## SERVICE INFO – INA 0061

# Ersättning av spännrullar

531 0037 10 och 531 0353 10 (drift av hjälppaggregat) med 531 0241 10

Bild 1: Illustration av de olika spännrullarna och skillnaden mellan dessa

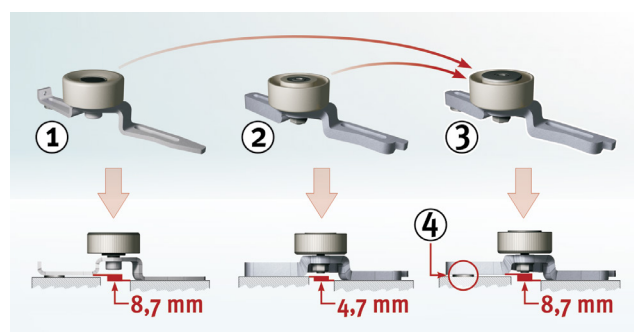
Båda spännrullarna med best.nr. 531 0037 10 och 531 0353 10 (monterade i drivningen till hjälppaggregat) ersätts av best. nr. 531 0241 10.

För utjämning av höjdskillnader har en bricka med tjockleken 4 mm inkluderats i 531 0241 10.
